INFORME DE HITO DE CONTROL **N° 2255-2019-CG/GRLIB-SCC**

**OBRA: "MEJORAMIENTO DEL SERVICIO DE
TRANSITABILIDAD DEL CAMINO VECINAL DESDE EL KM
0+000 EN EL CENTRO Poblado DE SANAGORÁN -
CARACMACA - LA CALZADA HASTA KM 21+771.21 EN EL
CENTRO Poblado DE RAUMATE - DISTRITO DE
SANAGORÁN - PROVINCIA DE SÁNCHEZ CARRIÓN -
REGIÓN LA LIBERTAD"**

**HITO DE CONTROL N° 1 - EJECUCIÓN DE OBRA,
PRIMERA VISITA**

Imagen n.º 27

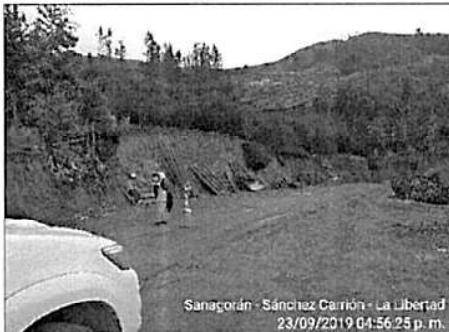
Señalero²² durante los trabajos de corte y transporte de material excedente, sin emplear tranqueras, equipos portátiles, señales y dispositivos necesarios.

Imagen n.^o 34Imagen n.^o 35

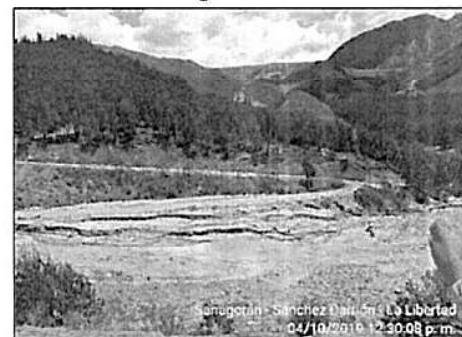
Se aprecia el tramo de la progresiva 4+700 a 4+860 que es parte del cauce del río Caracmarca, donde el proyecto ha contemplado ejecución de actividades de movimiento de tierras, pavimentos y cunetas.

Esta imagen, que es parte del plano clave km 0+000 a km 21+771.25, no contempla una estructura de pase en el río Caracmarca (Imágenes n.^os 34 y 35)

Imagen n.º 37

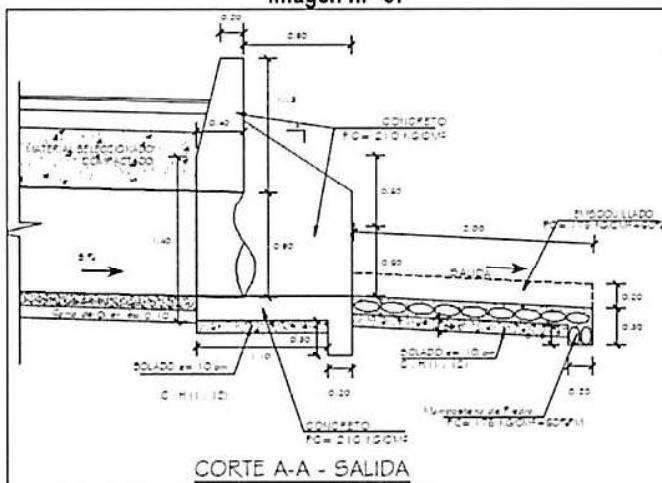
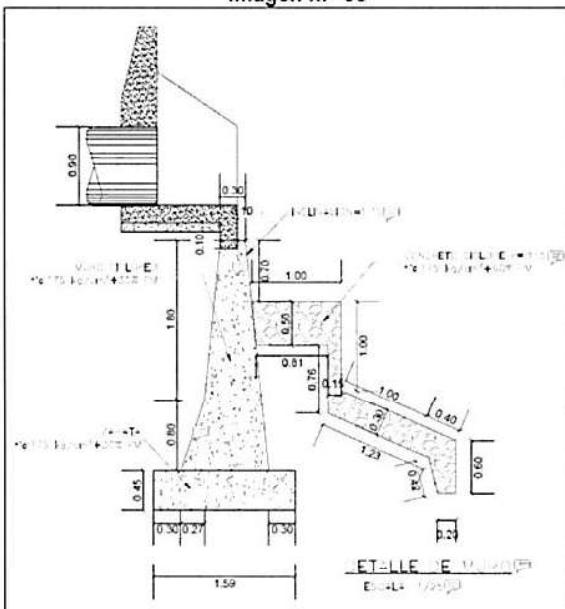
Sin embargo, de la revisión al cuaderno de obra, se verifica que no existe anotación alguna referida a solicitud de autorización para la construcción de dicha alcantarilla (progresiva 14+101.24), ni aprobación por parte de la Supervisión para el inicio de dichos trabajos (ver imágenes n.º 37, 38, 39 y 40).

Diseño de alcantarilla según Expediente Técnico

Fuente : Plano DT-ALC-CVC-17, Nuevo diseño de alcantarilla proporcionado por el Contratista.
Elaborado por : Comisión de Control.

Imagen n.^o 48

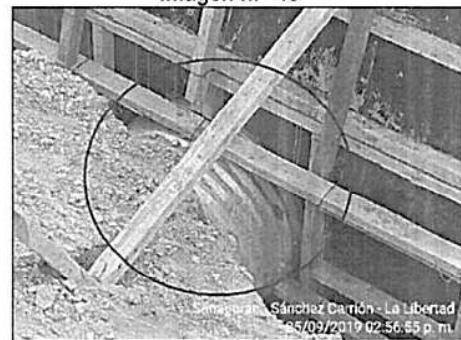
Lo mencionado anteriormente ha provocado que el concreto vaciado no tenga la geometría establecida en los planos, lo que obligó al Contratista a realizar subsanaciones posteriores a

Encofrado no presenta un buen empalme con la alcantarilla TMC Ø36" en el cabezal alero (abertura circular), como resultado del mal corte realizado.

Imagen n.º 55
PLANO n.º: ALC-03 "ALCANTARILLA TMC 36" – ARQUITECTURA"

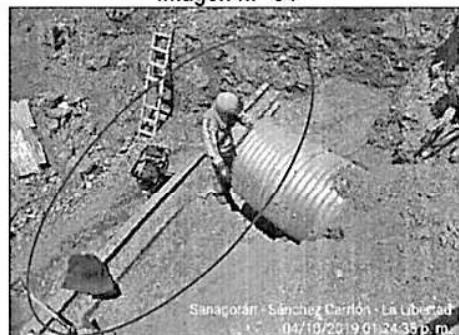
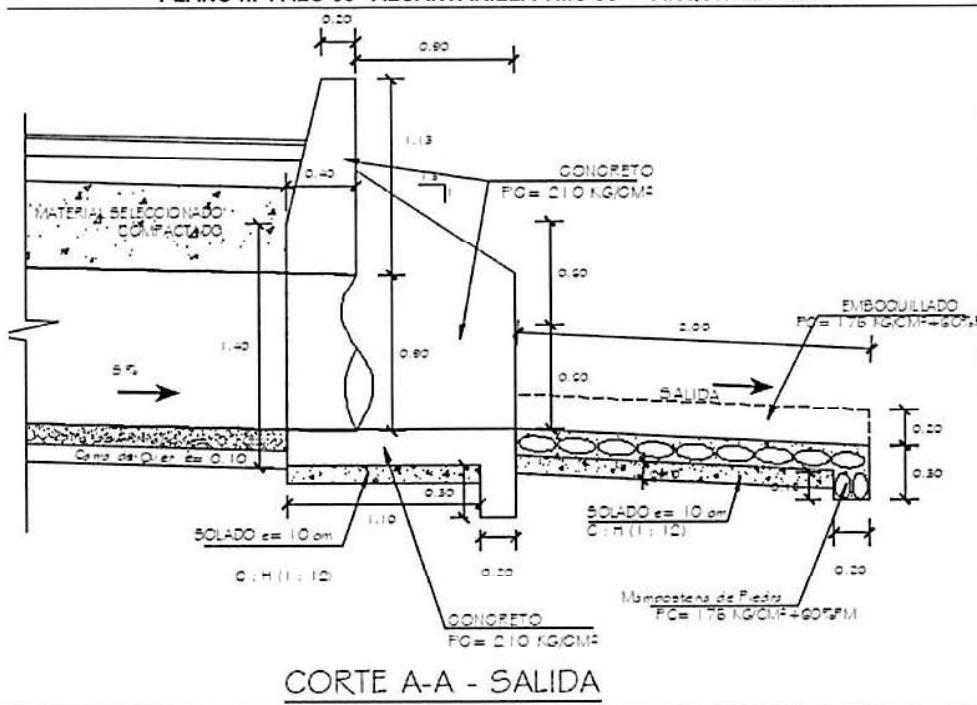
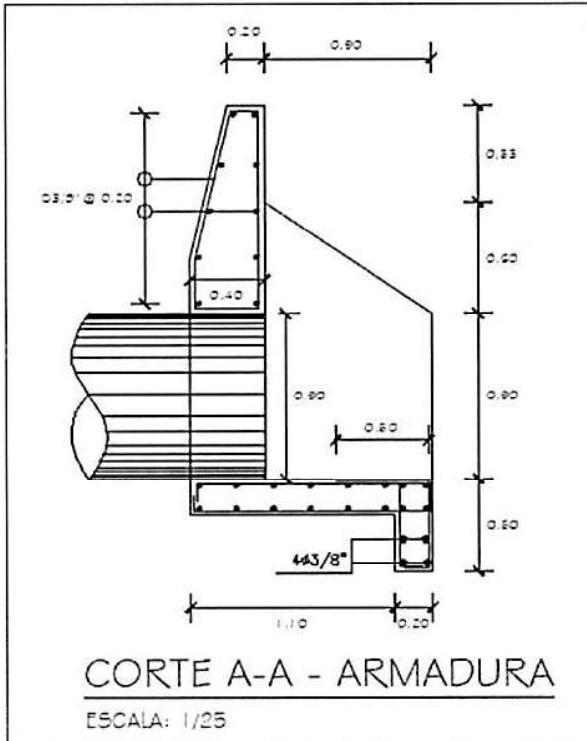
En la ejecución de la alcantarilla TMC ubicada en las progresivas 14+101.24³⁷, se advirtió que el Contratista ha construido el cabezal del alero de dicha estructura sin ceñirse a lo especificado en los planos del Expediente Técnico³⁸, lo cual ha sido realizado sin contar con la aprobación del proyectista o de la Entidad (ver imágenes n.ºs 53, 54, 55 y 56).

La diferencia encontrada entre lo construido y lo previsto en el Expediente Técnico se debe a que, según el plano, el terreno adyacente que recibiría la descarga del agua de la alcantarilla se encontraría al mismo nivel que la parte inferior salida de la tubería, mientras que, en la realidad, dicho terreno se encuentra algunos metros por debajo de la tubería de descarga, lo cual genera que el emboquillado previsto no se pueda construir de acuerdo a los planos.

Se aprecia la modificación del diseño (cabezal alero) en la alcantarilla TMC de la progresiva 14+101.24, por las condiciones naturales del terreno.

Modificación (cabezal alero) en la alcantarilla TMC de la progresiva 14+101.24, ejecutándose sin contar con la aprobación del proyectista y la Entidad.
